改善箇所説明図

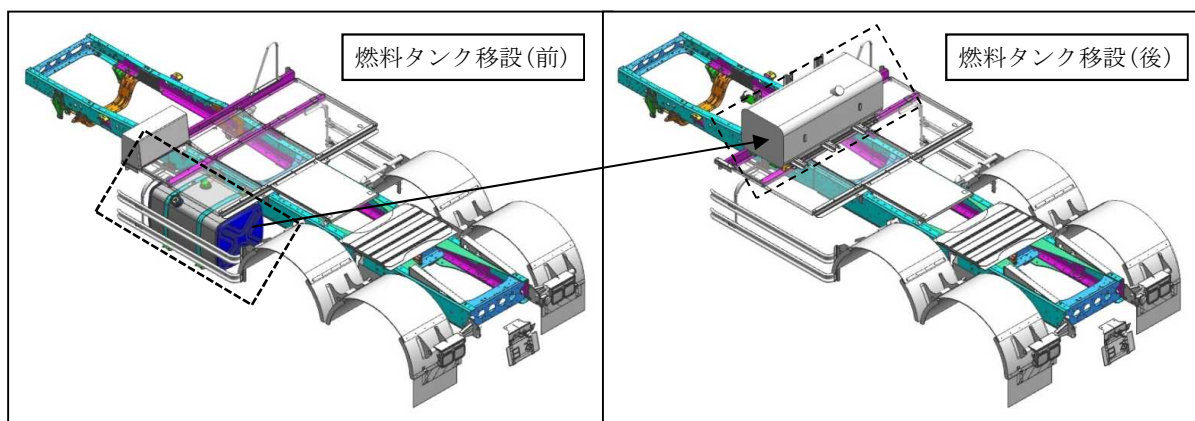
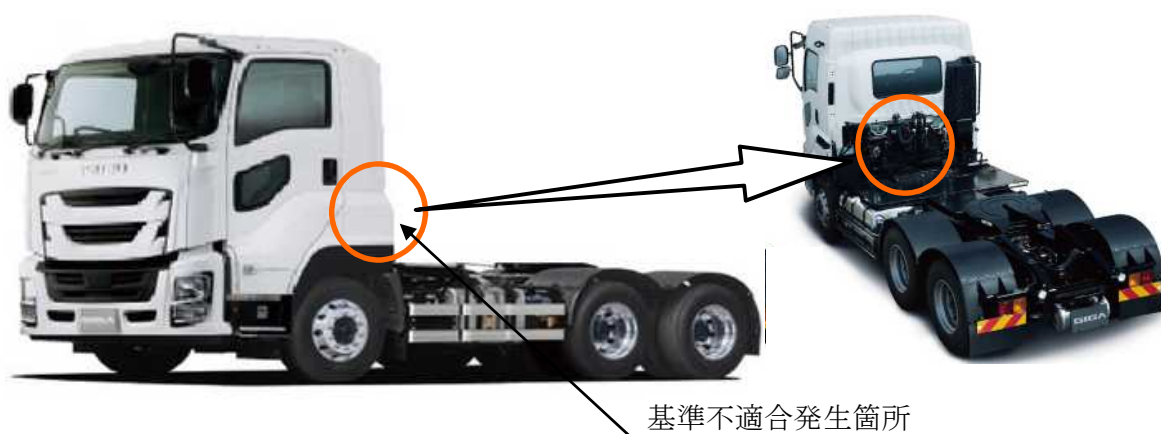
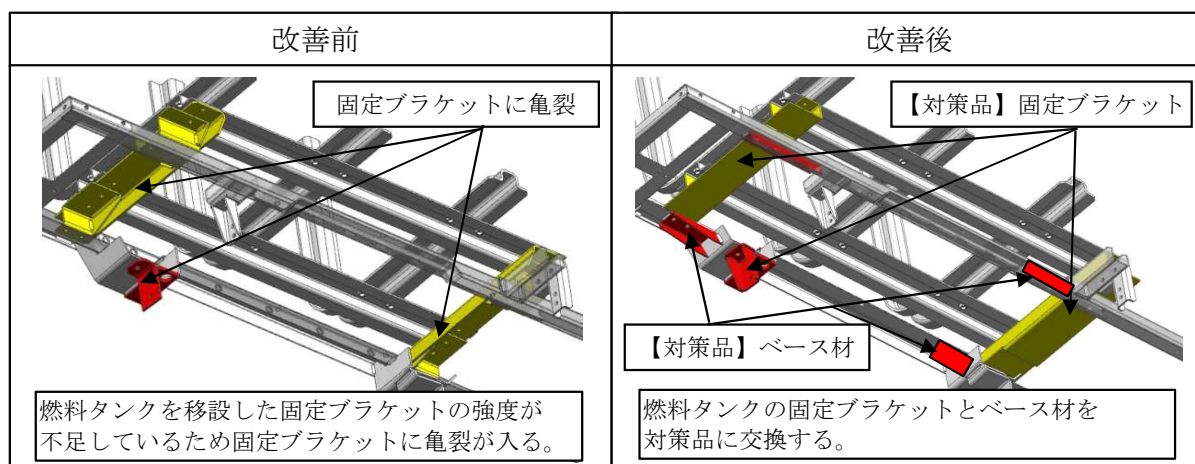
大型トラックの燃料タンクをキャブ後方に移設した車両において、燃料タンクを固定するブラケットの強度が不足しているため、当該ブラケットに亀裂が入ることがある。そのため、そのまま使用を続けると亀裂が進行し、最悪の場合、燃料タンクが脱落するおそれがある。

改善の内容： 全車両、固定ブラケットとベース材を対策品に交換する。
また、燃料タンクと固定バンドも新品に交換する。
